島根原子力発電所第2号機 審査資料

NS2-他-067改05

島根原子力発電所第2号機

工事計画認可申請（補正）に係る論点整理について

図1 三軸粘性ダンパの設置範囲及び耐震クラス

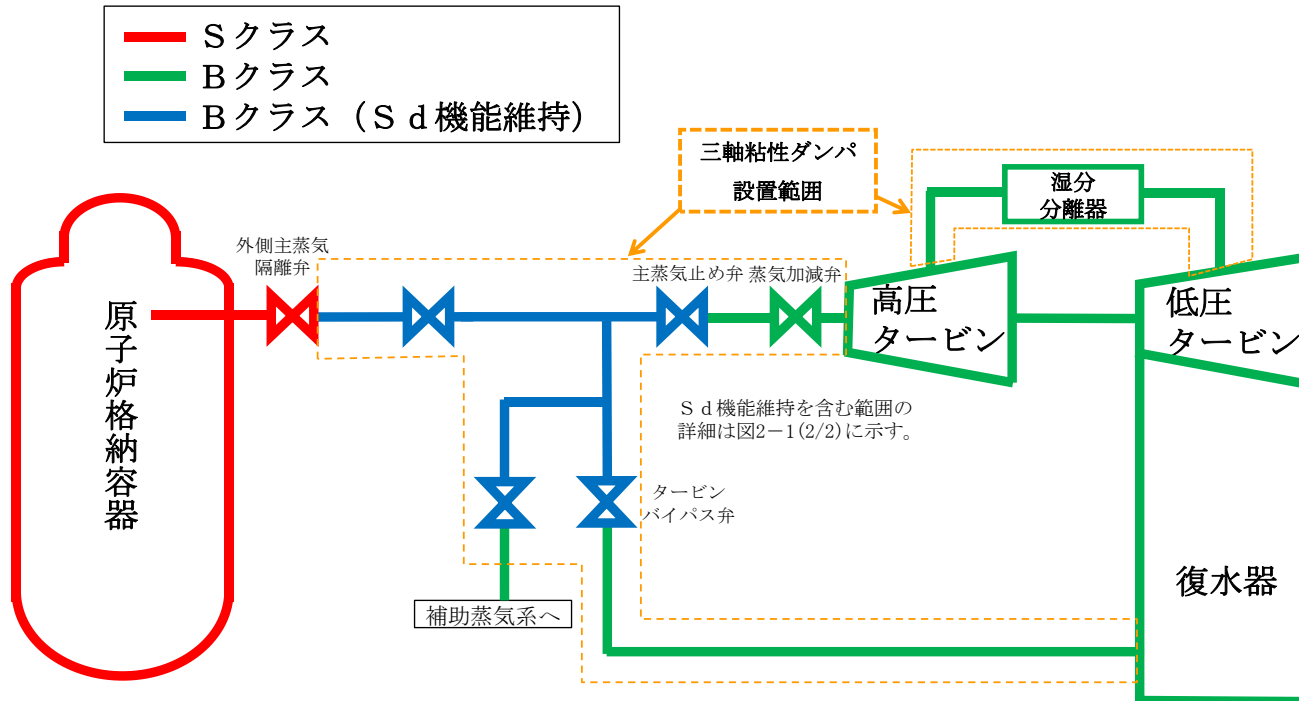
No.	詳細設計申送り事項	分類	回答	回答頁
1	<ul style="list-style-type: none"> 制震装置と対象設備の地震時の構造成立性については、設置許可段階にて示す地震応答解析手法による耐震評価結果を詳細設計段階で示す。 （第796回審査会合（2019年11月12日）における当社の回答内容） 	B	<ul style="list-style-type: none"> 三軸粘性ダンパが取り付け管について、弾性設計用地震動の6波を考慮して地震応答解析を行い、計算値が許容応力以下となることを確認した。 三軸粘性ダンパを設置した配管系の地震応答解析によって得られた応答値が、減衰性能を取得した性能試験条件の範囲内であることを確認した。 	P.6,7
2	<ul style="list-style-type: none"> 三軸粘性ダンパを設置した配管系の地震応答解析手法について、非対角成分が存在するモード空間での運動方程式に対して時間積分を行う方法の詳細と手法の妥当性を詳細設計段階で説明すること。 （第876回審査会合（2020年7月14日）） 	B	<ul style="list-style-type: none"> 配管系に三軸粘性ダンパを設置した場合、減衰マトリクス $[C]$ が対角化出来ず $[M]$, $[C]$, $[K]$ の3つのマトリクスを解く複素固有解析により求める必要があるため、モード解析を用いてモード空間での連成した運動方程式を直接積分する手法を用いている。 本手法はモーダル座標を用いること以外、一般的な直接積分による時刻歴応答解析と同様の手法であり、三軸粘性ダンパを設置する配管系の解析手法として妥当である。 	P.5

- 三軸粘性ダンパ及び三軸粘性ダンパが取り付く配管系の耐震評価手法及び評価結果並びに三軸粘性ダンパの点検・保守について説明する。
- 三軸粘性ダンパは外側主蒸気隔離弁から低圧タービン，復水器までの主蒸気系配管に設置する。
- 外側主蒸気隔離弁以降の主蒸気系配管の耐震重要度分類はBクラスであり，外側主蒸気隔離弁から主蒸気止め弁までの範囲はS d 機能維持設計とする。

図2 評価対象配管モデル

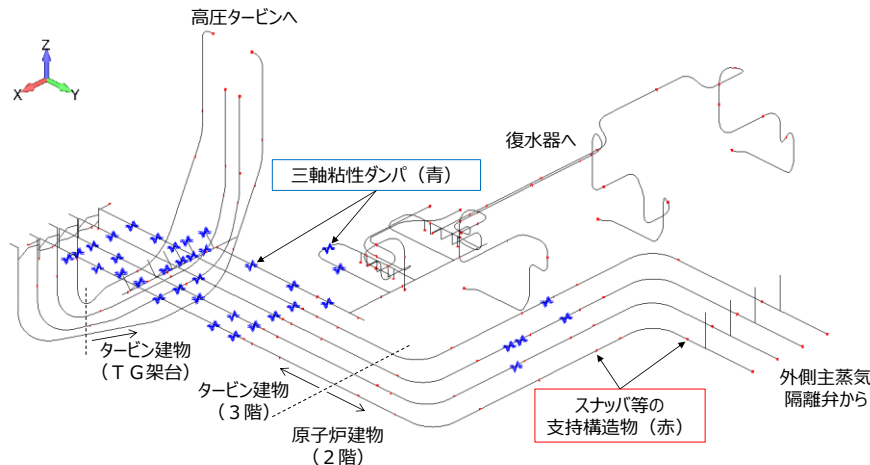
No.	詳細設計申送り事項	分類	回答	回答頁
3	<ul style="list-style-type: none"> 単軸粘性ダンパ及び三軸粘性ダンパの保守管理について、詳細設計段階で説明すること。 (第339回ヒアリング(2020年7月1日)) 	B	<ul style="list-style-type: none"> 三軸粘性ダンパは、設置環境や動作頻度を踏まえた故障及び経年劣化事象を考慮した適切な周期による定期的な点検(時間基準保全)により、設備性能を維持する。 単軸粘性ダンパの保守管理について別途説明する。 	P.8
4	<ul style="list-style-type: none"> 三軸粘性ダンパを設置した配管系の耐震評価については、弾性設計用地震動の6波を考慮して実施し、その結果を説明する。 (まとめ資料での当社の記載) 	B	<ul style="list-style-type: none"> 三軸粘性ダンパが取り付く管について、弾性設計用地震動の6波を考慮して地震応答解析を行い、計算値が許容応力以下となることを確認した。 三軸粘性ダンパを設置した配管系の地震応答解析によって得られた応答値が、減衰性能を取得した性能試験条件の範囲内であることを確認した。 	P.6,7

- 三軸粘性ダンパを設置した配管の地震応答解析を実施した。評価条件を表1，評価対象モデルを図2，三軸粘性ダンパの構造を図3に示す。なお，本資料ではダンパを多数設置し，条件の厳しいBクラス（Sd機能維持）範囲の配管の解析結果について示す。
- 入力地震動は，弾性設計用地震動 Sd - 1， Sd - D， Sd - F 1， Sd - F 2， Sd - N 1， Sd - N 2とした。

- 三軸粘性ダンパが取り付く管について、計算値が許容応力以下となることを確認した。また、結果は十分な裕度があり、三軸粘性ダンパを設置することによる効果を表2のとおり確認した。
- 三軸粘性ダンパについて、三軸粘性ダンパを設置した配管系の地震応答解析によって得られた計算値が、減衰性能を取得した性能試験条件の範囲内であることを表3のとおり確認した。

図5 既工認及び今回工認における支持装置の評価手順

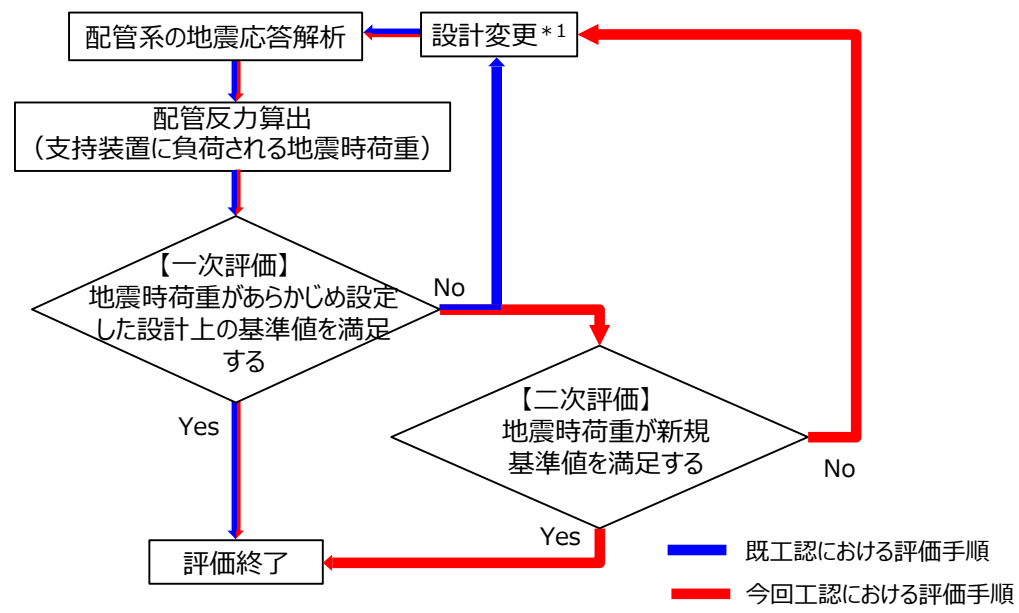
分類	No.	項目	回答頁
[1] 詳細設計申送り事項	1-6	機器・配管系への制震装置の適用（三軸粘性ダンパ）	P.4～9
[4] その他の詳細設計に係る説明事項	4-1	配管系に用いる支持装置の許容荷重の設定	P.10～16

- 3. 既工認における支持装置の耐震設計方針（図の青線）
 - 配管系の地震応答解析から算出された支持装置に負荷される配管反力（地震時荷重）が、基準値を満足していることを確認している。
- 4. 今回工認における支持装置の耐震設計方針（図の赤線）
 - 既工認と同様の評価に加え（一次評価）、支持装置の地震時荷重があらかじめ設定した設計上の基準値を超過する場合は、二次評価として、今回工認において新たに設定した新規基準値以下であることを確認する。

- メカニカルスナップ及びオイルスナップ
 - JEAG4601に規定の許容限界及び既往知見（電共研，JNES）の限界耐力値を踏まえ、新規基準値を設定する。
- ロッドレストレイント
 - JEAG4601に規定の許容限界を踏まえ、新規基準値を設定する*2。
